UPDATES VOOR DE DRUKTANKS VAN STRUCTURAL

Om de kwaliteit en de dienstverlening te blijven verbeteren, hebben we aan de Structural-producten die van een flens voorzien zijn, drie wijzigingen aangebracht.

- **Aangepast ontwerp voor de 6"-flens**

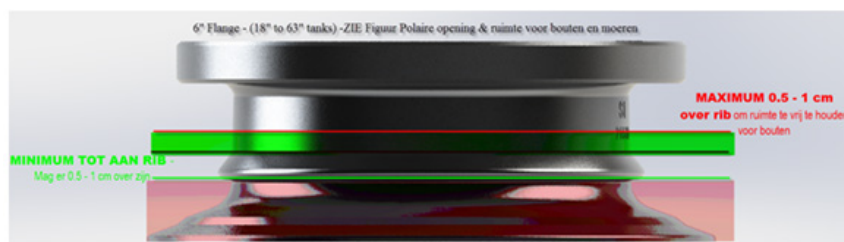
De overstap naar de productietechniek van het spuitgieten maakte het mogelijk om de 6"-flens aan te passen en eventuele spelings in de afmetingen beter op te vangen.

Het nieuwe ontwerp onderscheidt zich door een rib die de flens op de aansluiting van de ingang versterkt.

Het grote voordeel is dat het nu niet meer nodig is om de flens tot het uiterste vast te draaien. Er is ook meer vrije ruimte om de bouten vast te draaien, zodat het gemakkelijker wordt om aansluitingen te maken.

De wijziging heeft ook een impact op het uiterlijk van het product, zoals uit de foto's hieronder blijkt. We wijzen erop dat de afmetingen van de producten die van een flens voorzien moeten worden, dezelfde blijven als voorheen.

- **Huishoudelijke druktank met een beschermkap voor de 2 1/2"-ingang**

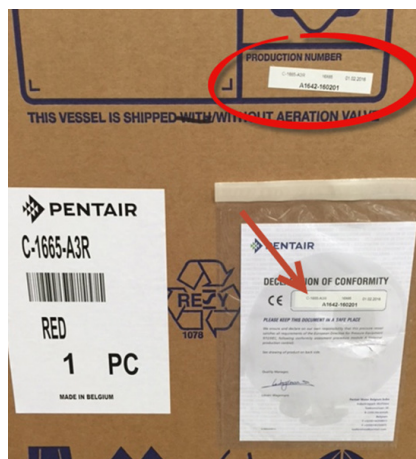
Vanaf 15 juni 2016 introduceert onze productieafdeling in Herentals een nieuwe kunststofkap, die de oude, gele beschermkap voor de ingang vervangt. Dat geldt voor alle druktanks van Structural, met een diameter van 5" tot 13" en met een 2 1/2"-ingang.

Het nieuwe ontwerp werd ontwikkeld om de kap gemakkelijker van de ingang van de druktank te kunnen verwijderen. De nieuwe kap is ook lichter en milieuvriendelijker dan de vorige versie - de nieuwe kap bevat minder kunststof. Zo dringen we onze CO2-uitstoot terug en maken we onze tanks milieuvriendelijker.
